MU887001A
送受信テストモジュール
取扱説明書

第6版

MU887001A は，MU887000A の機能，性能を一部変更したものです。
以下に異なる部分を表します。

1.1　MU887000A の読み替え

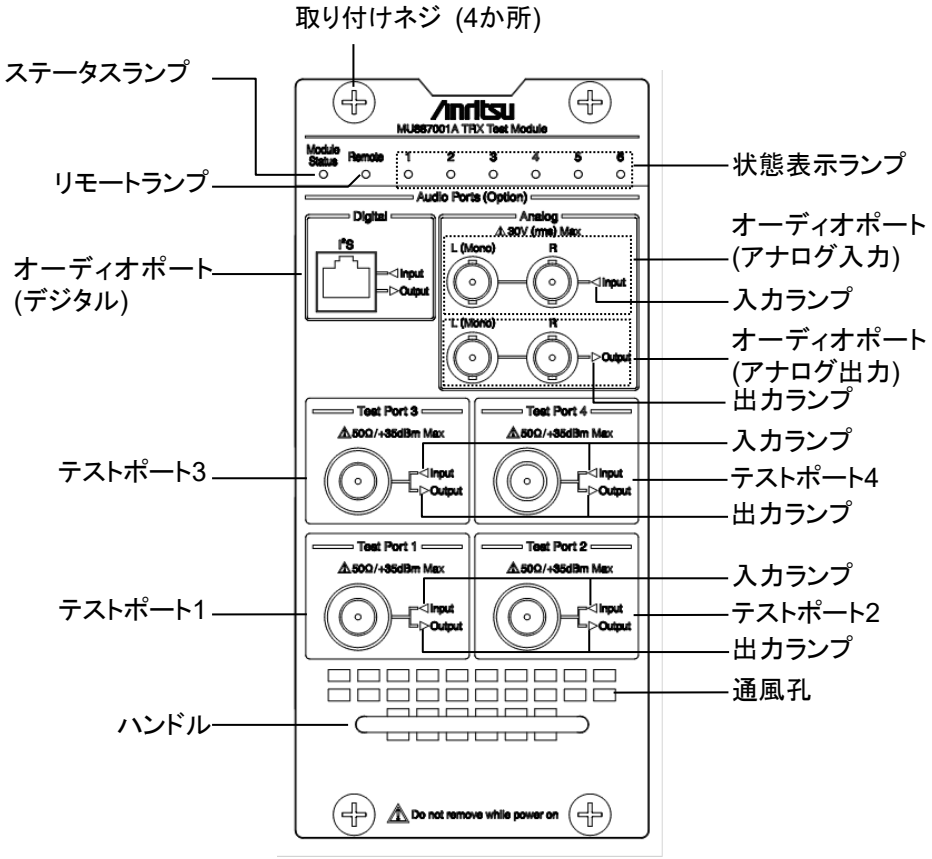
項	ページ	読み替え内容
-----	全	読み替え前:　MU887000A 読み替え後:　MU887001A
2.1	2-2	図 2.1-1 正面パネルの名称 テストポート 3, テストポート 4 の最大入力レベル表示 読み替え前:　⚠50Ω/+25dBm Max 読み替え後:　⚠50Ω/+35dBm Max MU887001A の正面パネルと名称は下図を参照してください。 
2.1	2-3	表 2.1-1　正面パネルの機能 テストポート 3, 4 読み替え前:　高周波信号用のコネクタです。信号入力, または出力のどちらかに設定できます。 読み替え後:　高周波信号用のコネクタです。信号の入力と出力が同時にできます。
3.5.4	3-17	読み替え前:　テストポート 1, 2 は信号の入力と出力を同時に指定できます。テストポート 3, 4 は信号の入力, または出力のどちらかを指定します。 読み替え後:　テストポート 1～4 は信号の入力と出力を同時に指定できます。
